RELATÓRIO DE CONSULTA PÚBLICA

Avaliação de Impacte Ambiental n.º 3528

Projeto “Central Fotovoltaica Valongo I”

Dezembro de 2022

Fig. 1: Oferta turística na envolvente do projeto (buffer de 3 000 m em relação à 'Central Solar Fotovoltaica Valongo I' e corredor de 400 m da linha elétrica associada)

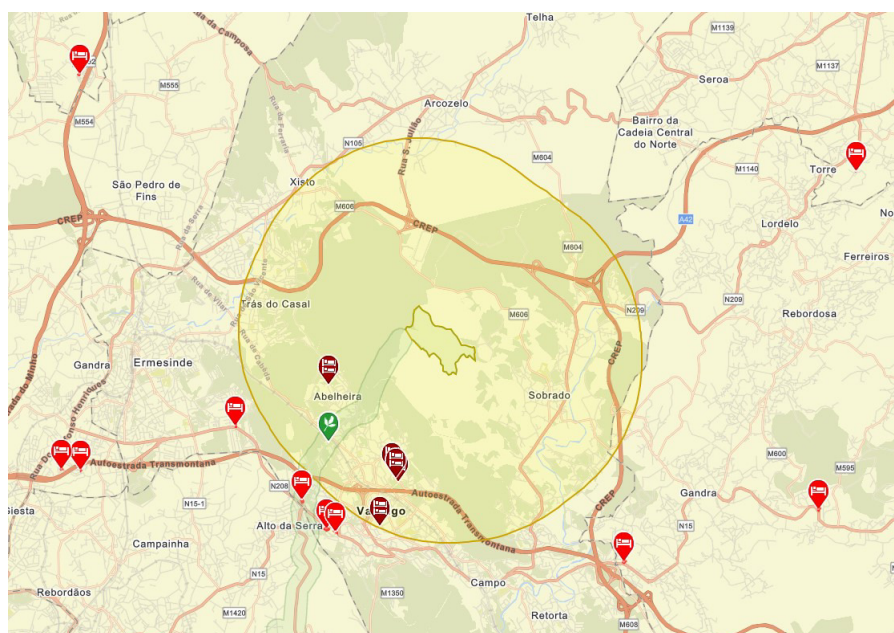
2. De acordo com o SIGTUR (fig. 1), na envolvente de 3 000 m da 'Central Solar Fotovoltaica Valongo I', regista-se a presença de cinco estabelecimentos de alojamento local (AL), com a capacidade total de 36 utentes, localizados a uma distância entre 1,5 km e 3 km desta central fotovoltaica. No interior do corredor de estudo da linha elétrica, de 400 m, verifica-se a existência de um empreendimento turístico (ET) (hotel de 2*, com a capacidade de 104 camas/utentes), situado no troço subterrâneo desta infraestrutura, não sendo afetado pela implantação dos apoios e cabos.

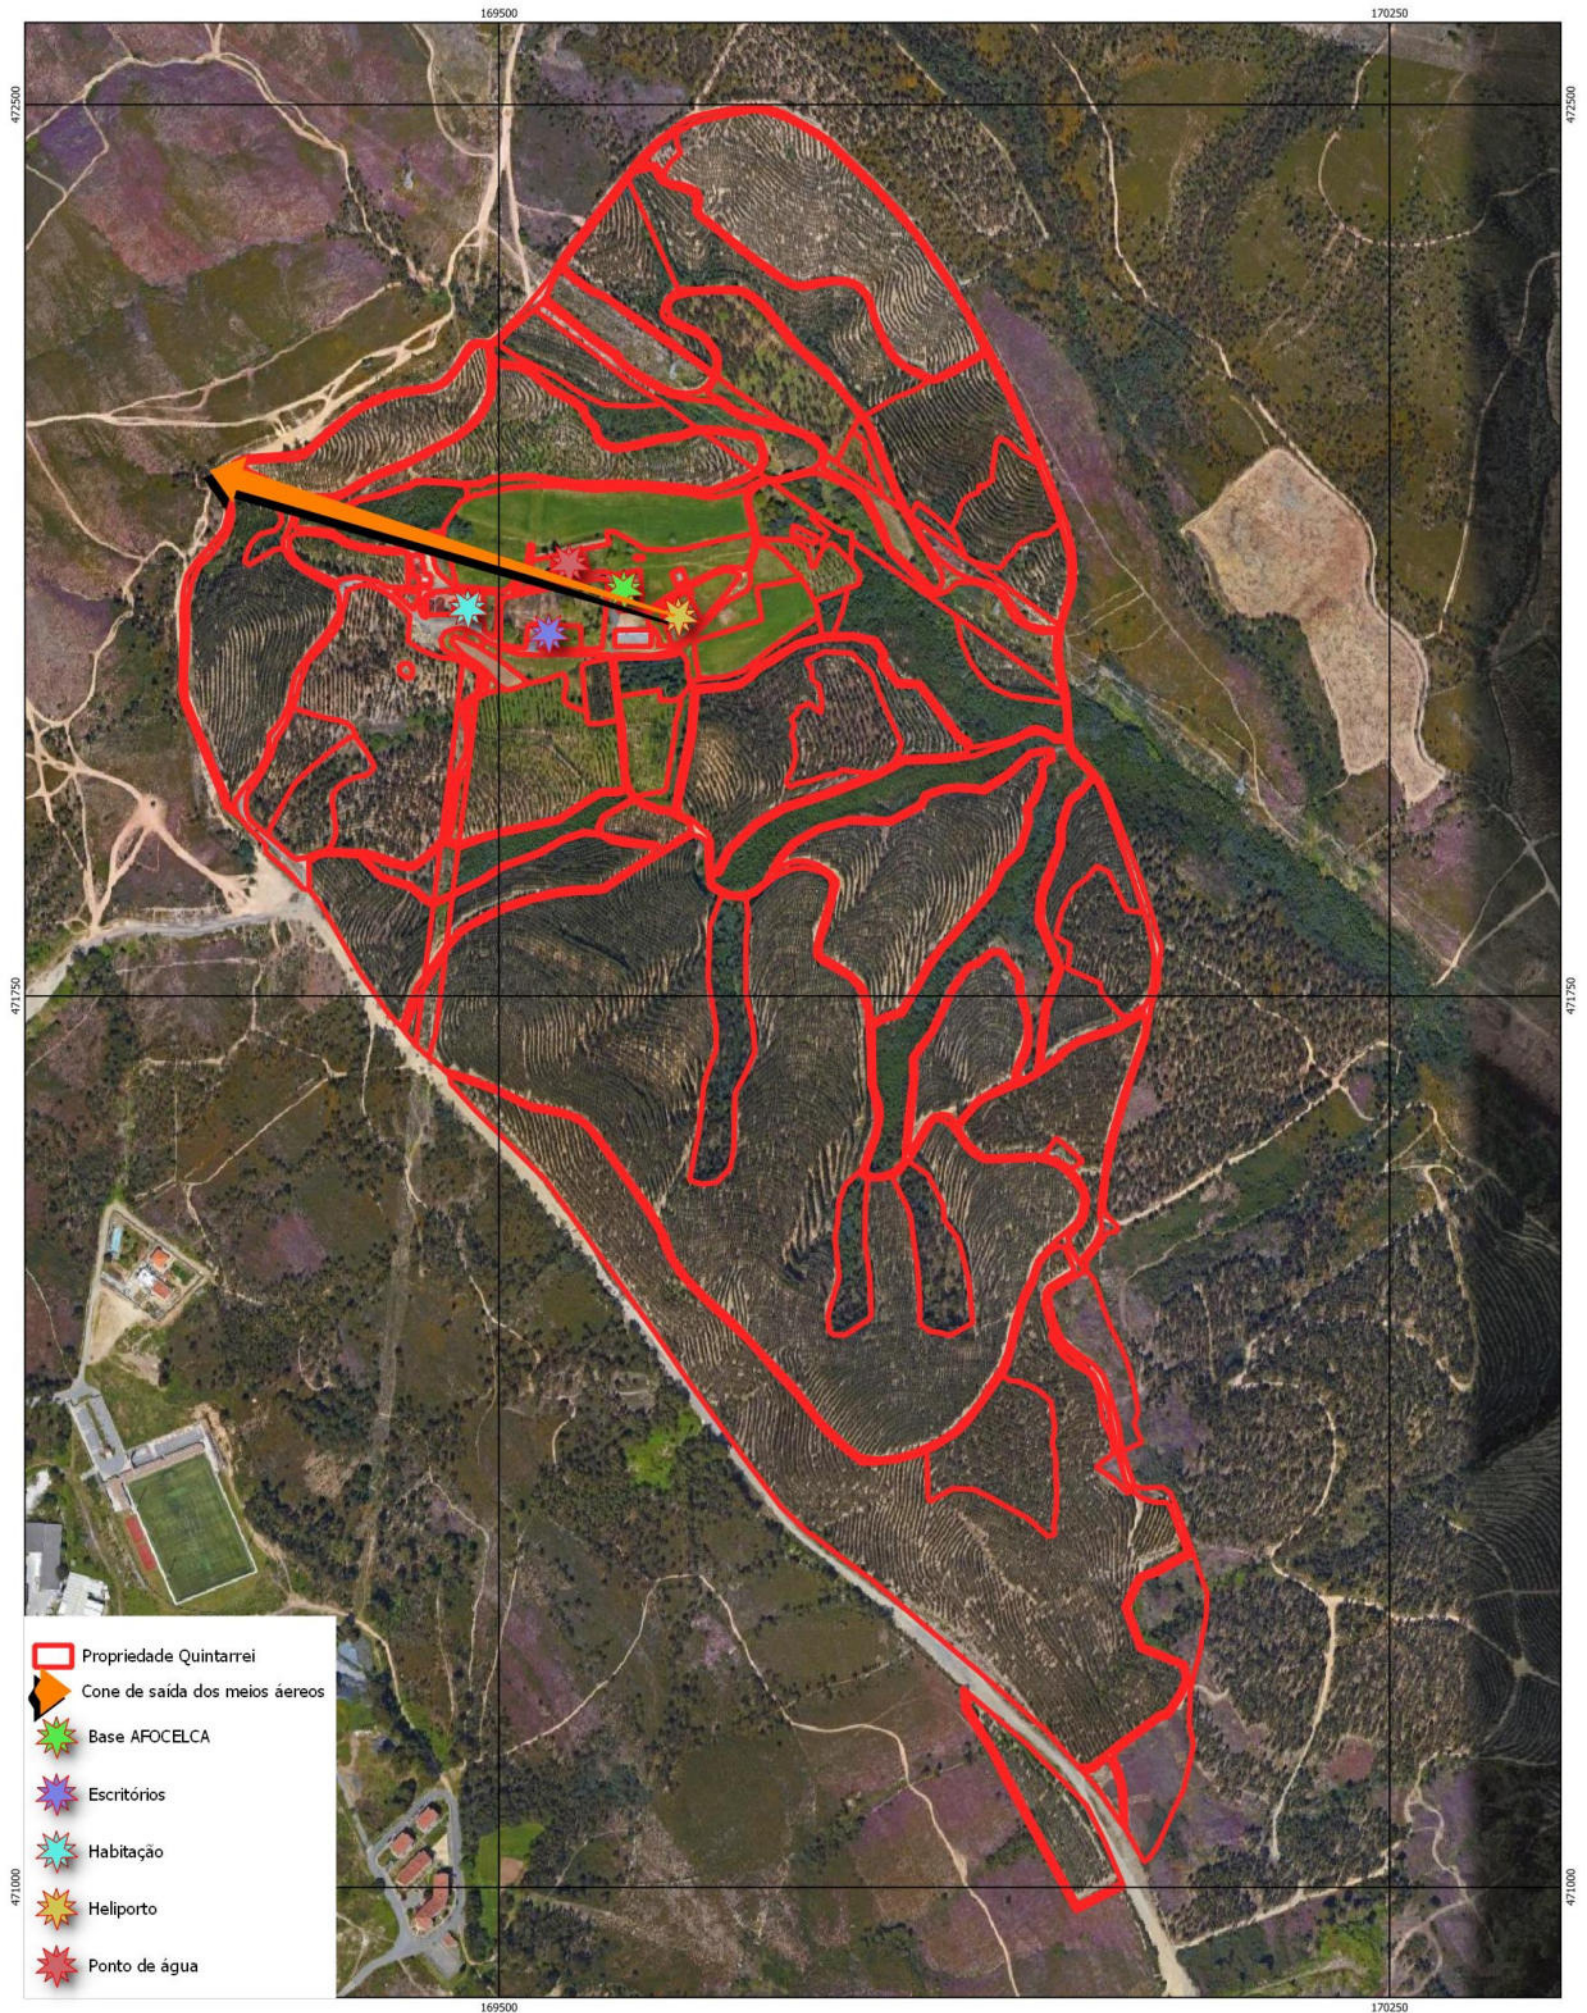
A NFP é proprietária de Quintarrei, uma área murada que se encontra no limite da Central Fotovoltaica prevista, onde se situam os escritórios de Companhia na zona Norte, com um ponto de água estratégico para o abastecimento de meios aéreos e terrestres de combate a incêndios rurais, identificado e cartografado ao nível do Plano Municipal de Defesa da Floresta Contra Incêndios (PMDFCI) de Valongo, dada a sua importância estratégica, sendo também a base da AFOCELCA, um agrupamento complementar de empresas destinado ao combate a incêndios rurais. Durante o período crítico, a AFOCELCA dispõe de um meio aéreo que realiza combate a incêndios rurais em toda a região Norte e que se encontra sediado na propriedade de Quintarrei. A entrada e saída dos meios aéreos quer no ponto de abastecimento, quer na base do heliporto estão sujeitas a regras específicas, sendo a presença de linhas elétricas um impedimento a utilização destas infraestruturas DFCI.

Encontra-se prevista a realização de um investimento avultado na melhoria deste heliporto, para que o combate seja mais eficaz e seguro. Já foram realizados por parte NFP vários investimentos na melhoria destas condições. Este investimento encontra-se em processo de regularização junto da Autoridade Nacional de Aviação Civil (ANAC) para o respetivo licenciamento da base. O traçado previsto para o corredor da linha elétrica irá inviabilizar a presença desta infraestrutura, causando prejuízos avultados para NFP e para a AFOCELCA, para além da anulação da operacionalidade deste meio que também é um elemento de importante relevância no dispositivo da ANEPC de defesa da floresta contra incêndios rurais.

Acresce ainda que, o corredor da linha elétrica se encontra traçado sobre uma parte significativa da propriedade, que irá levar a desflorestação de uma área produtiva considerável, com gestão florestal ativa, incidindo também sobre a área social da quinta, que se encontra habitada.
